Aktuelna informacija

Broj: 49

Datum: 19.7.2002

Buka iz srednjeg dela instrument table

Slika.1

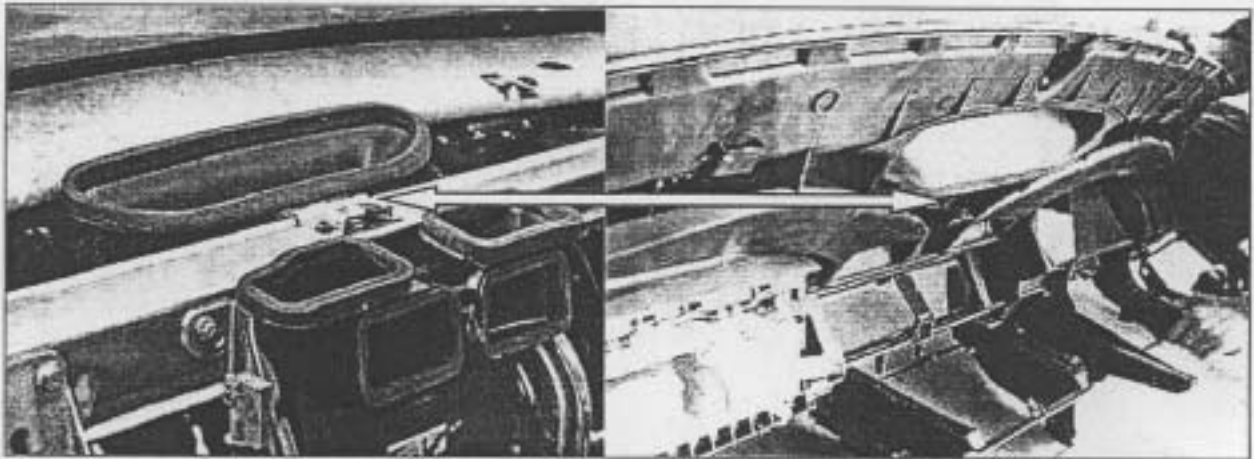
Izvor buke je kolizija srednjeg plastičnog trna instrument table sa aluminijumskim podesivim držačem (Slika.2), koji je smešten na centralnom nosaču instrument table (Slika.1).

Slika.3

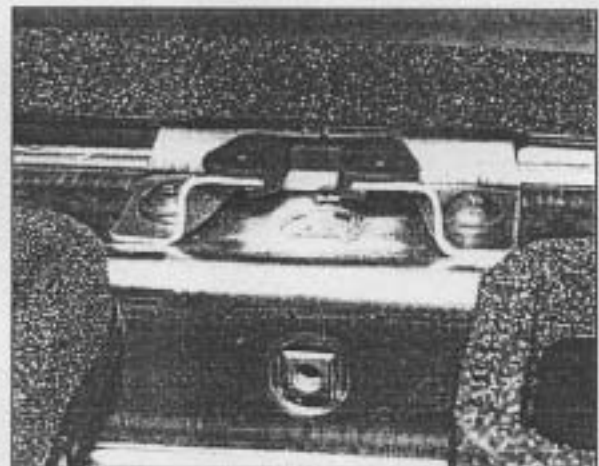
Od 14.6.2002 i broja karoserije TMBPH16Y833629518 u serijskoj proizvodnji ugrađuje se novi držač dopunjen sa elastičnom navlakom(Slika.3), koji eliminiše navedene zvuke.

U slučaju reklamacije buke u srednjem delu instrument table zamenite prvobitni držač (kat.broj 6Y0 858 037 B) sa novim prepravljenim držačem (kat.broj **6Y0 858 037 C**).
